改善箇所説明図

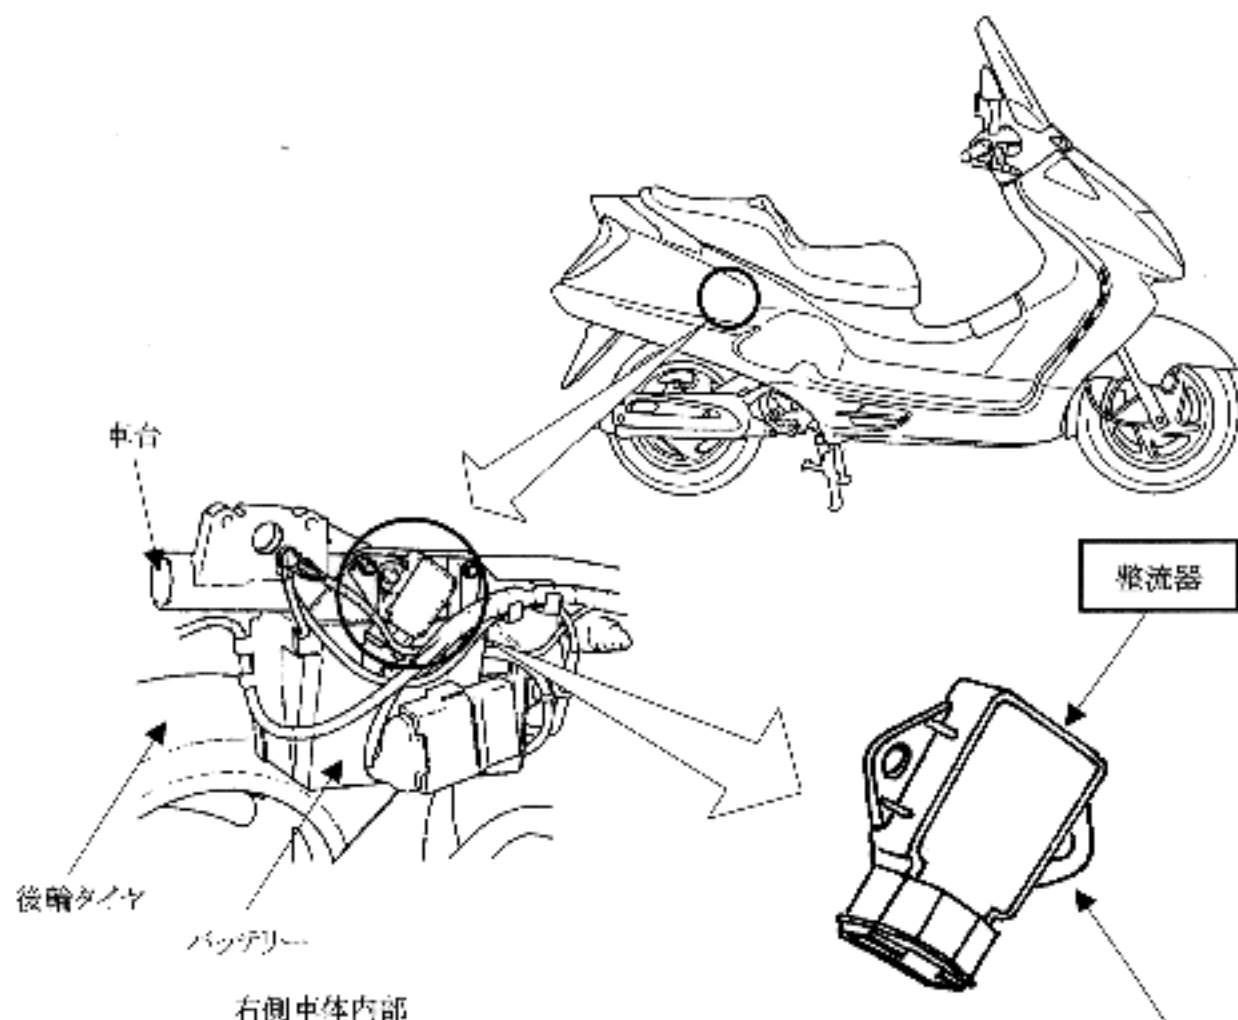
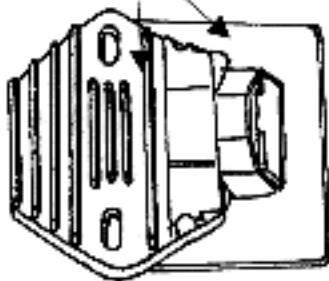
基準不適合発生箇所

電気装置において、バッテリーを充電する整流器の放熱性能が不適切なため、そのままの状態で使用を続けると当該整流器回路のダイオードが熱害により損傷し、整流器回路に過大な電流が流れることから発熱するものがあり、最悪の場合、整流器の樹脂部が溶損し発火するおそれがある。

改善内容

全中両、当該整流器を対策品と交換する。

改善前	改善後
 整流器 (モールドタイプ)	 放熱板 整流器 (フィン付タイプ)

識別: 車体左側スタンド付近に黄色ペイントを塗布する。
